危险货物运输和全球化学品统一分类和标签制度专家委员会
第九届会议报告

增编

附件二

对《关于危险货物运输的建议书：试验和标准手册》第六修订版
(ST/SG/AC.10/11/Rev.6 及 Amend.1)的修改

“图 10.7(d): 将二甲苯麝香排除于爆炸物种类之外的程序

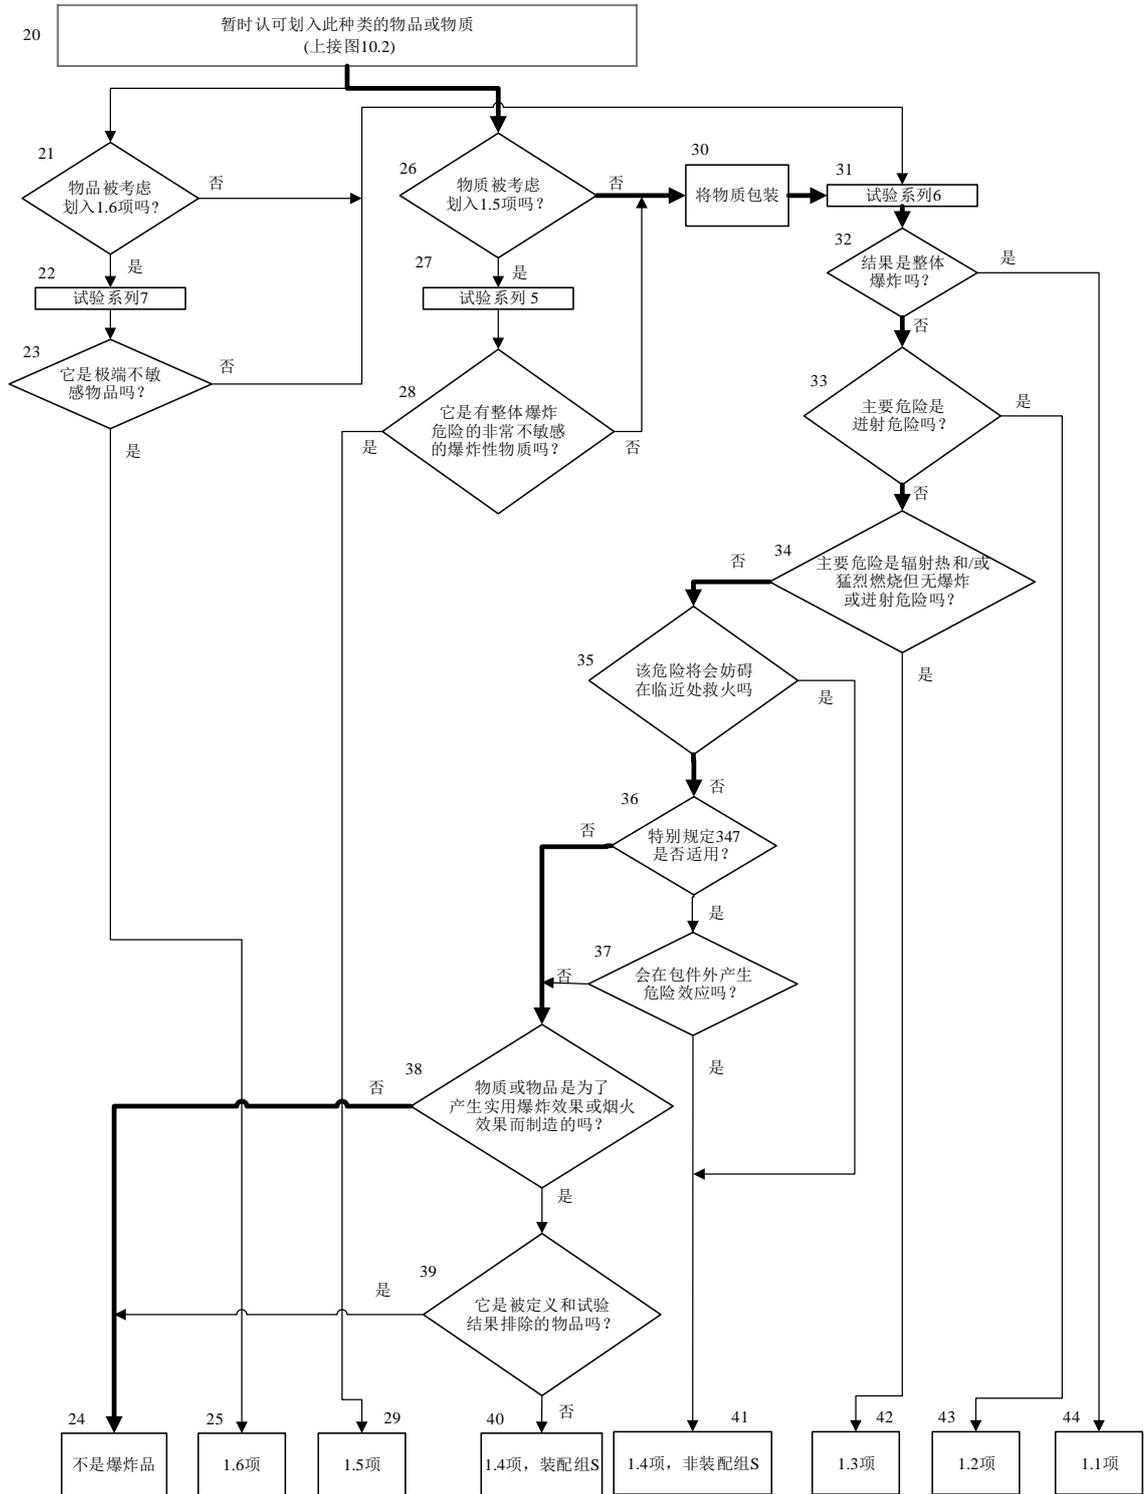
图 10.7(d) 将原图 10.9 编号为图 10.7(d), 修改如下:

图 18.8.1：加拿大爆炸物研究实验室最小自持燃烧压力试验的“试验电池”

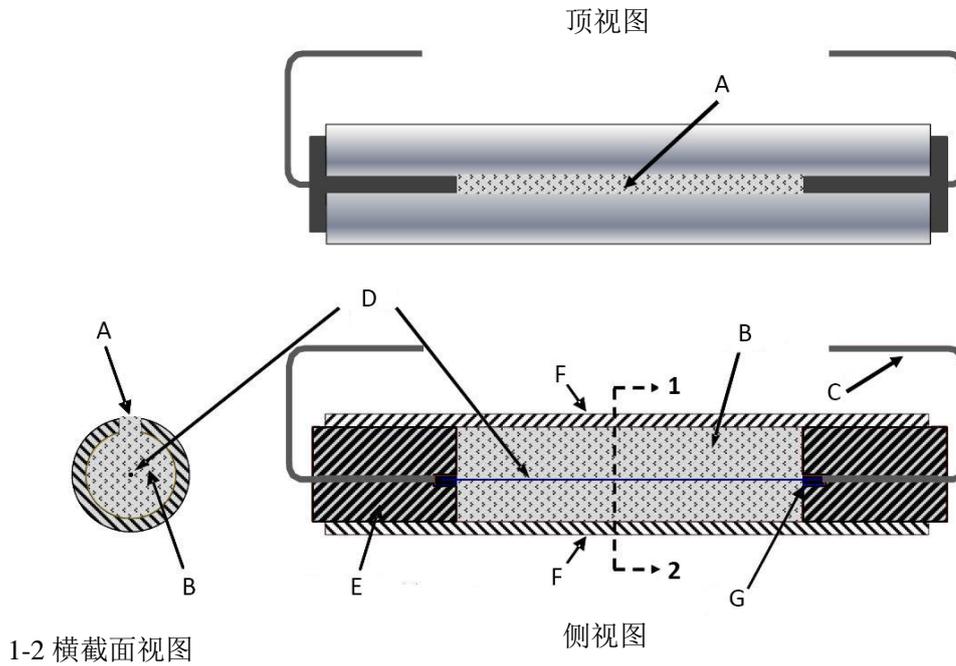
新增 18.8 添加新的第 18.8 节如下：

图 20.1(a): 编号改为 20.1, 并替换为下图:

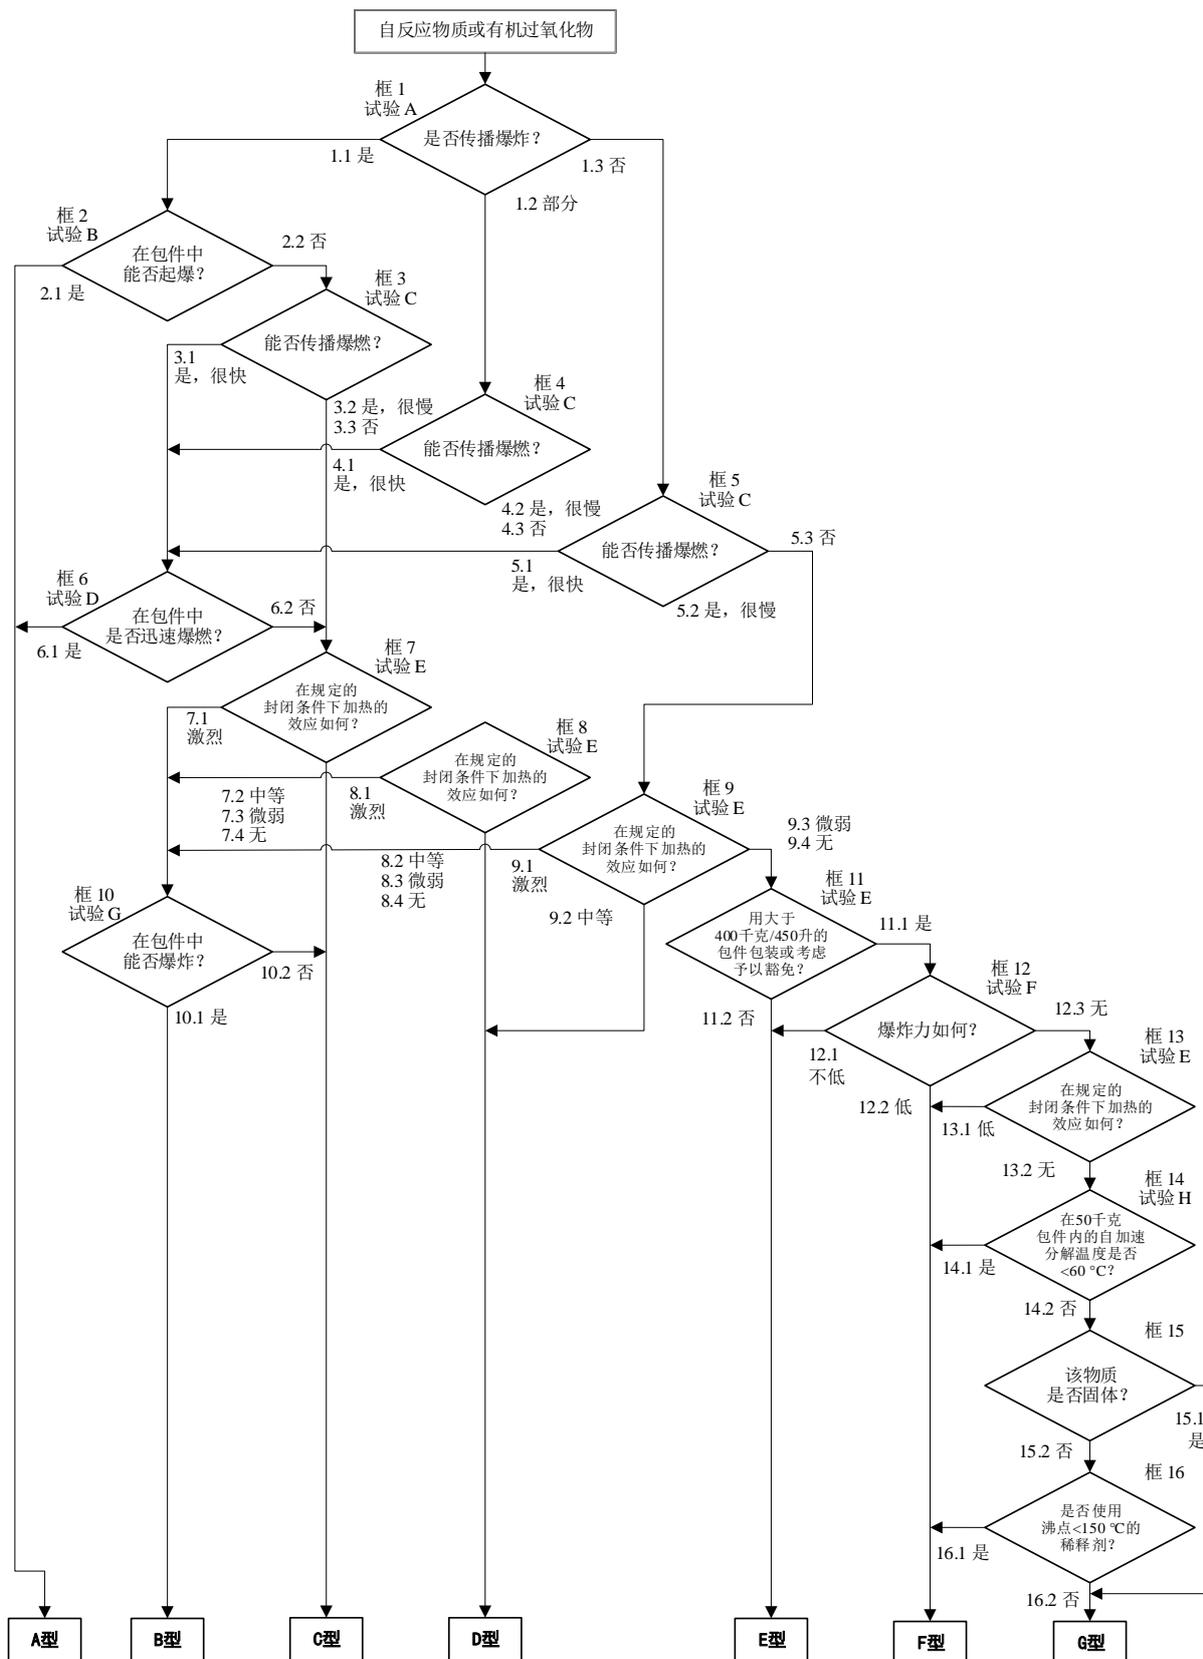
给新的图 20.1 增加以下说明：

“运输说明：

- A 型： 不接受用该包装运输；
- B 型： 接受在净重不大于 25 千克、贴有“爆炸物”次要危险性标签的包件中运输；
- C 型： 接受在净重不大于 50 千克的包件中运输；
- D 型： 接受在净重不大于 50 千克的包件中运输；
- E 型： 接受用不大于 400 千克/450 升的包件运输；
- F 型： 可考虑装入中型散货箱或槽罐运输；
- G 型： 应考虑予以豁免。”

原图 20.3 改为:

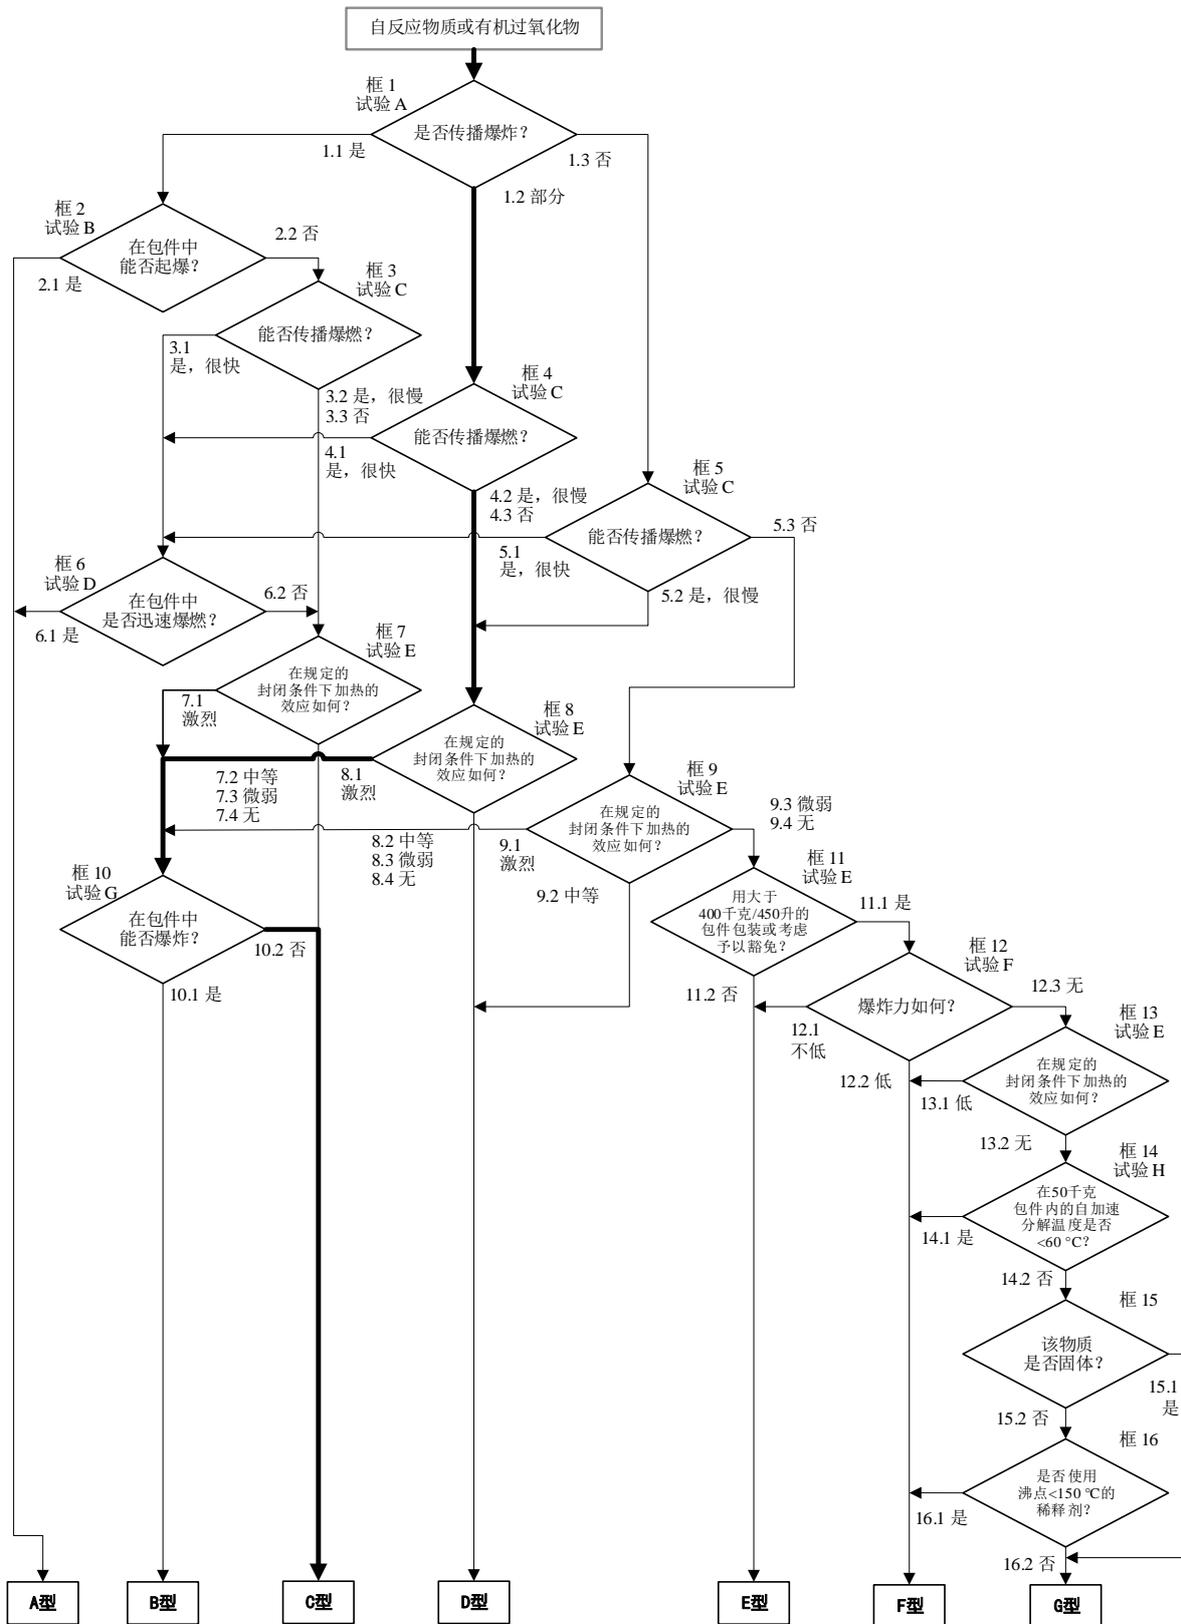
图 20.2 将第 3 行的问题改为：“它是否传播……”。将第 4 行的问题改为：“它是否传播……”。第 6 行中，将“物质”改为“它”，并删除“运输”。

图 33.2.3: 易燃固体(金属粉除外)的分类流程图

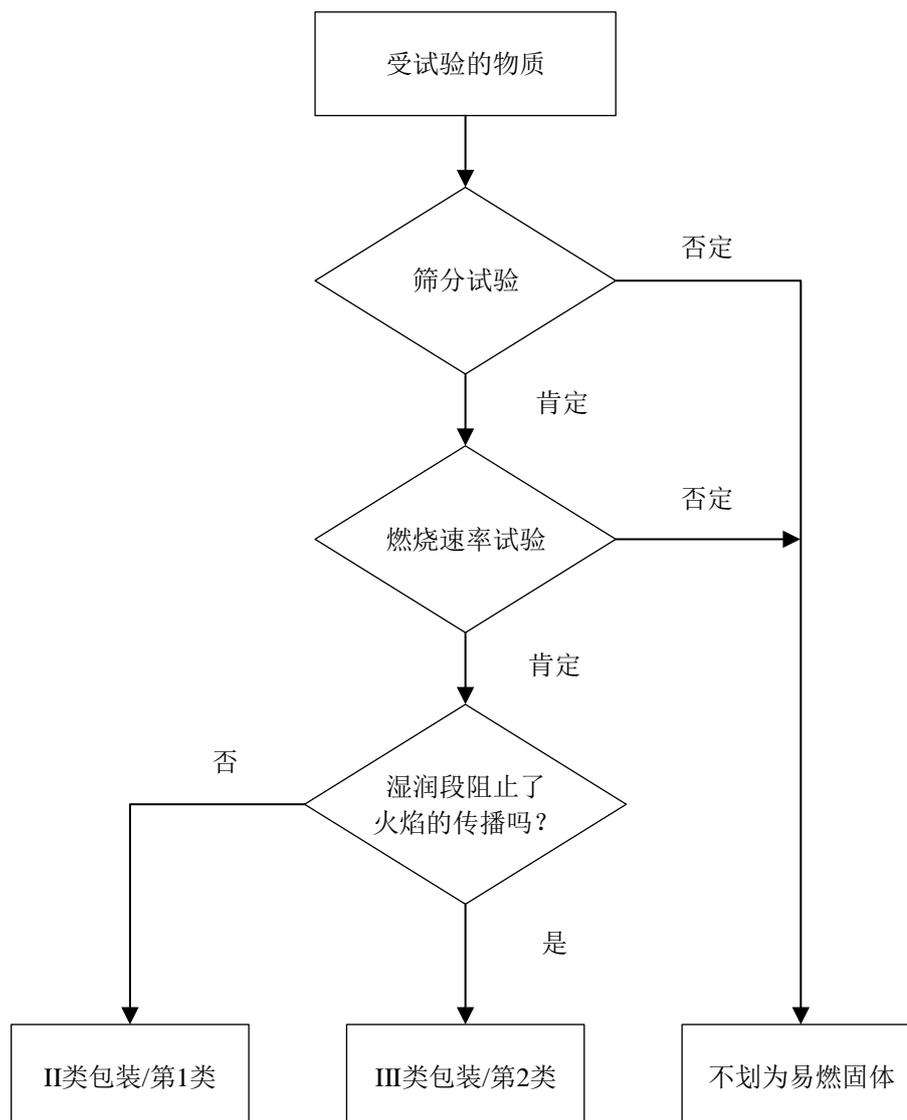
图 33.2.3 (新, 原 33.2.1.3) 将该图及其标题改为:

图 33.4.3.3.1 (新, 原 33.3.1.3.3.1) 替换为下图:

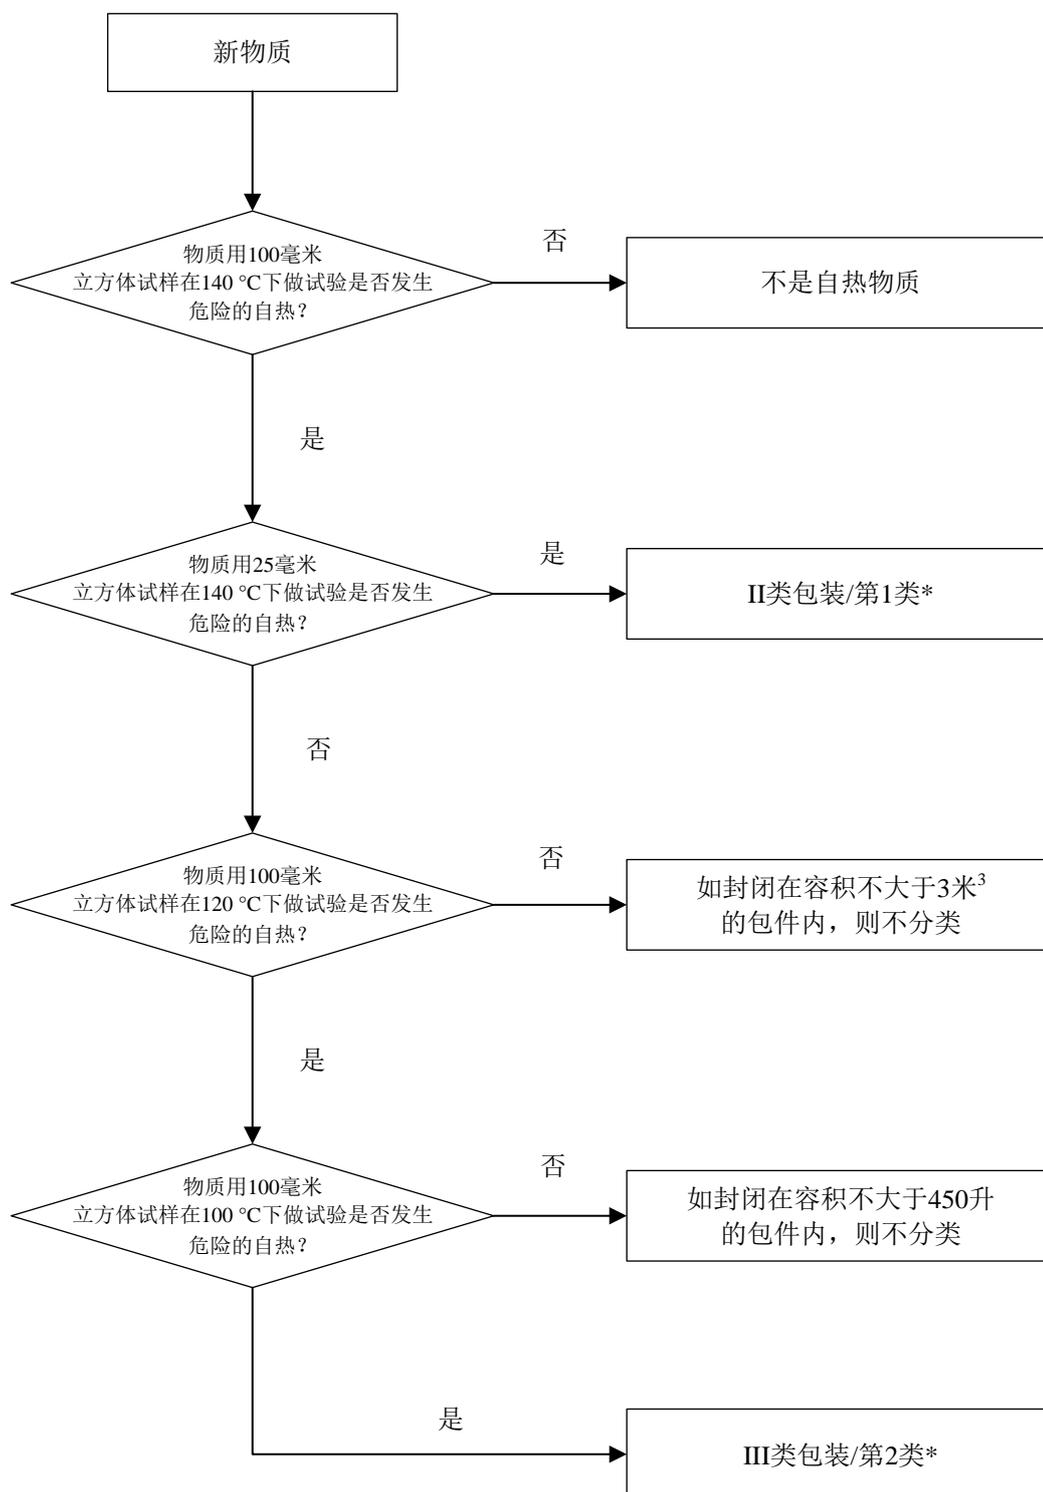
脚注中, 将“4.2 项”改为“自热物质。”
